Remplacement des pièces en inox Master-Line «Réfrigérateur américain» KE 650 - KE 600 - KE 470

A partir de maintenant, les habillages en inox / alu peuvent être remplacés sur les modèles mentionnés ci-dessus.

En mars 2002, les espaces entre les trous de la poignée ont été modifiés. Cette modification sera signalée sur les appareils par un **POINT VERT** à côté de la plaque signalétique.

Poignées et distances de perçage (KE 650-2-2T)

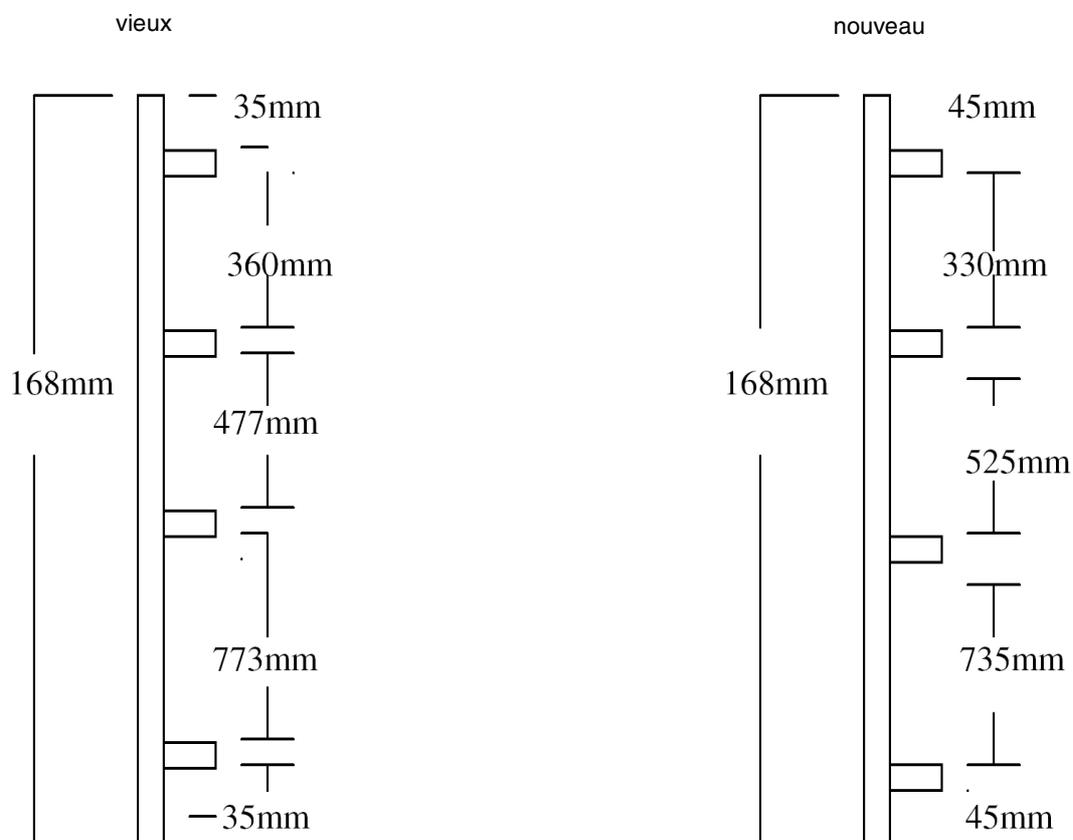
En mars 2002, les espaces entre les trous de la poignée ont été modifiés. Cette modification sera signalée sur les appareils par un **POINT VERT** à côté de la plaque signalétique.

Important avant le démontage: vérifier la précision d'ajustage des trous destinées à la fixation de la poignée.

Nouvelle poignée KE650-2-2T N° pièce détachée: 432 031

Nouvelle poignée KE650-2-2TA N° pièce détachée: 432 034
